OFICIO N° D001237-2024-OSCE-DGR

Licitación Pública N° 3-2023-UNT-CS-1

INFORME IVN N° 044-2024/DGR

Imagen N° 2: Captura de la información relativa al Programa de Ejecución de Obra

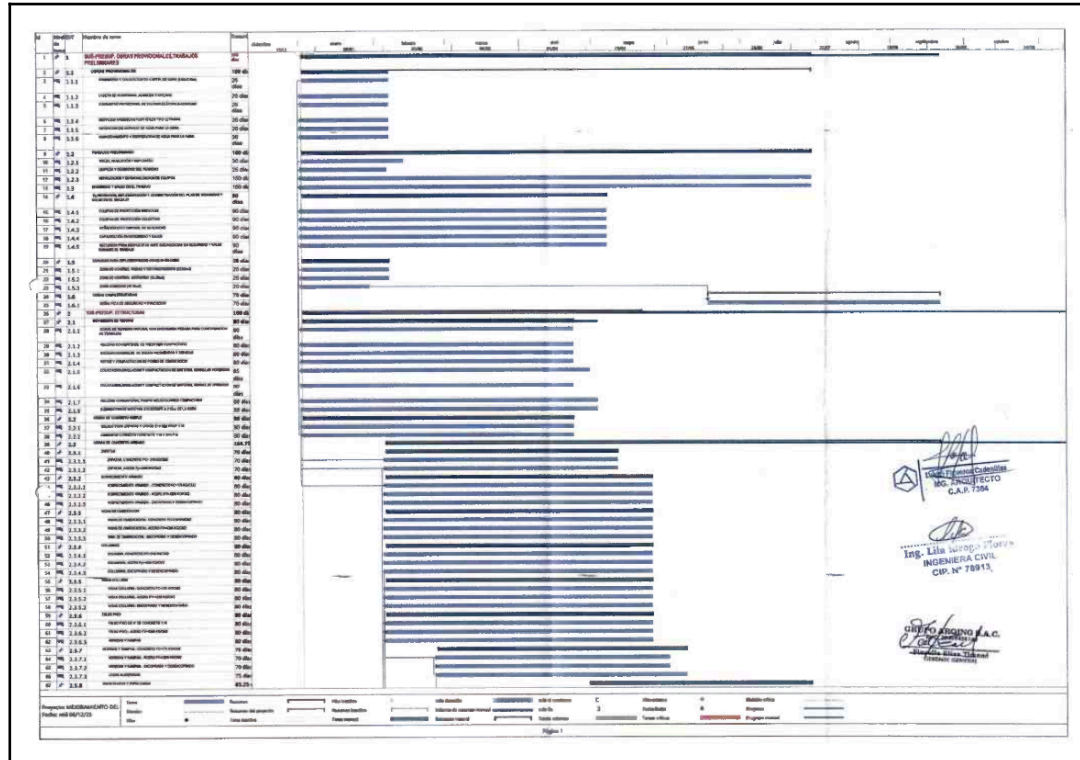
3.14. Ante ello, mediante el referido informe, la Entidad remitió la información relativa al Programa de Ejecución de Obra, como se aprecia en la siguiente imagen:

3.15. Al respecto, cabe indicar que la Entidad solo se limitó a precisar que el referido documento se ha adjuntado al expediente de obra, asimismo, señaló que adjunta, el Programa de Ejecución de la Obra (CPM), omitiendo responder a las otras interrogantes formuladas por esta Dirección, entre las cuales se consultó que indique la ubicación del “Programa de ejecución de obra (CPM)” dentro del Expediente Técnico de Obra publicado en el SEACE.

Imagen N° 3: Carpeta del comprimido “BASES+INTEGRADAS_20240124_200840_573.rar”

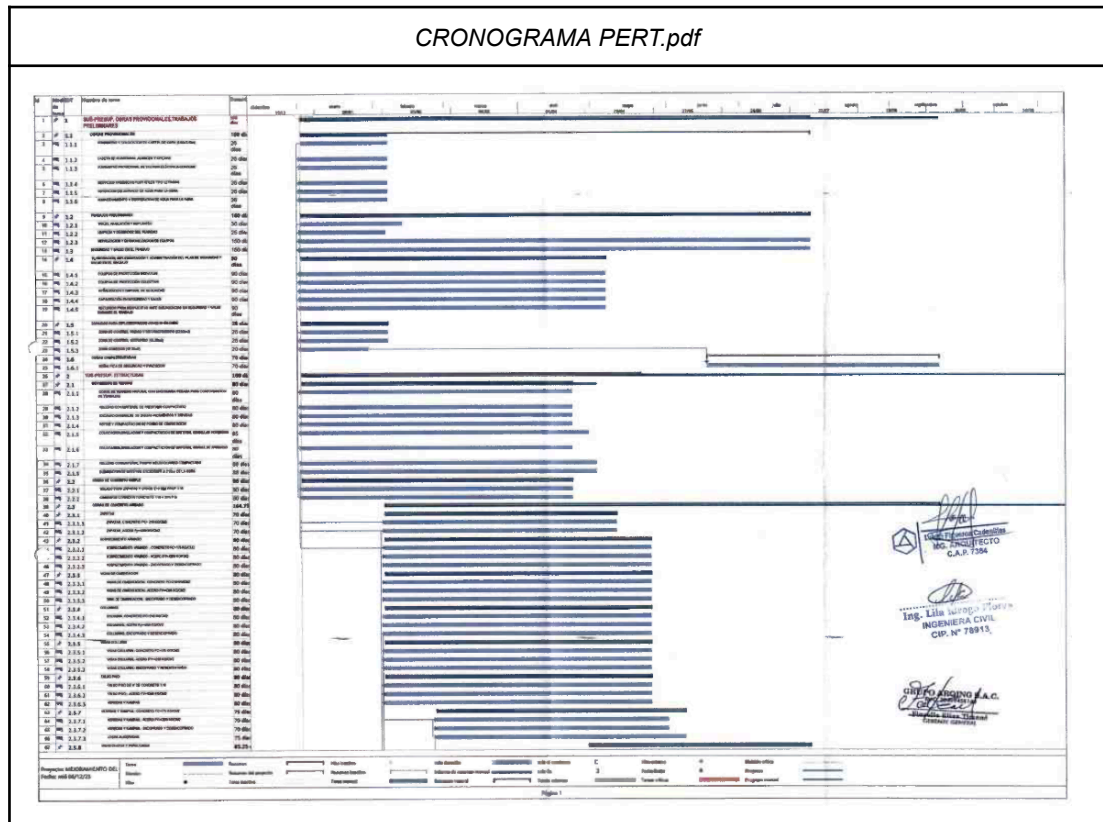
3.16. De otro lado, cabe indicar que de la revisión del pliego absolutorio, se aprecia que mediante consulta y/u observación N° 26 se observó que no se adjuntó la programación PERCPTM, solicitando que se adjunte el mencionado archivo.

Ante lo cual el comité de selección, indicó que como parte de la integración de Bases anexaría la programación PERCPTM, siendo que la Entidad adjuntó la citada programación, según se aprecia a continuación:

- La Entidad con ocasión de la absolución de la consulta y/u observación N° 26, precisó que con ocasión de la integración de bases adjuntará la “programación PERCPTM” por lo que dicho documento recién fue adjuntado por la Entidad como parte de las Bases integradas registradas en la ficha SEACE el 24 de enero de 2024.
- Asimismo, si bien esta Dirección mediante pedido de información de fecha 1 de abril de 2024, solicitó a la Entidad que indique la ubicación del “Programa de ejecución de obra (CPM)” dentro del Expediente Técnico de Obra publicado en el SEACE o, de ser el caso, se señale expresamente la razonabilidad técnica de no requerirlo, se advierte que ésta sólo precisó que adjunta el “Programa de ejecución de obra”, sin pronunciarse sobre los otros aspectos consultados.

De lo expuesto en los párrafos precedentes, se advierte que el Expediente Técnico de Obra publicado en el SEACE **no contó con la Programación de Ejecución de la Obra desde la etapa de convocatoria**, dado que, este recién fue adjuntado por la Entidad como parte de las Bases integradas registradas en la ficha SEACE el 24 de enero de 2024 y remitido a esta Dirección en atención a un pedido de información.
